**Veřejná ZAKÁZKA:**  
**„Kolovraty - dostupné bydlení“**

## **VYSVĚTLENÍ ZADÁVACÍ DOKUMENTACE XII**

199 Tabulka slunolamů oken

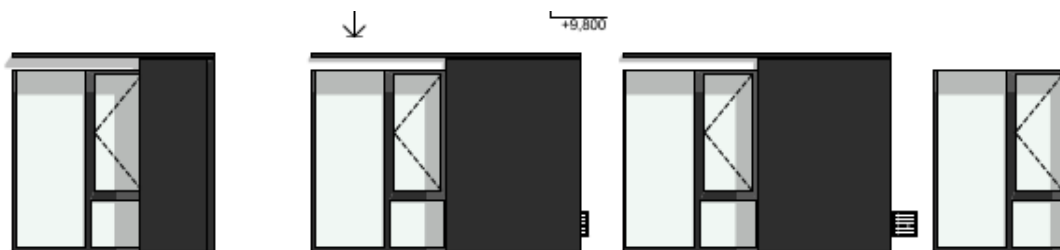
- A) Výkaz výměr SO-04.1 – Architektonicko stavební řešení se v položce č.279 *D+M předokenní slunolam dřevo, pojezdy na stěnu, dle specifikace PD výkres D.1.1.20.D08* odkazuje na chybný výkres. V dokumentaci, která nám byla poskytnuta, je výkres D.1.1.20.D08 výkresem pro čistící zóny. Prosíme o doplnění detailů ke slunolamům.
- B) Dále prosíme k těmto slunolamům doplnit podrobnější popis.

Nikde jsme se nedočetli, jaké dřevo, jaké jsou rozměry lamel, jestli budou skládány do rámu vodorovně nebo svisle, zda by měl rám obsahovat nějaký paždík.

- C) Jakým způsobem budou slunolamy ovládnuty? Vzhledem k otevřavosti oken předpokládáme elektropohon, dle PD chybí příprava.
- D) Prosíme o detail kotvení slunolamu do kolejnice a dále o detail kotvení kolejnice do fasády. Budou slunolamy dle výkresu pohledů mít pojezd pouze z horní strany? Neměla by být kvůli větru, a hlavně tíze dřevěného slunolamu kolejnice i ze spodní strany?

- A) Číslování výkresů upraveno, zasíláme aktuální seznam výkresů. Uchazeč pracuje se starší verzí PD.
- B) Výkres považujeme za dostatečný, tyto specifikace jsou součástí výrobní dokumentace dodavatele.
- C) Ručně.
- D) Viz. popiska – vodící lišta na spodku a kolejnice na vrchní části. Viz. výkres slunolamu.
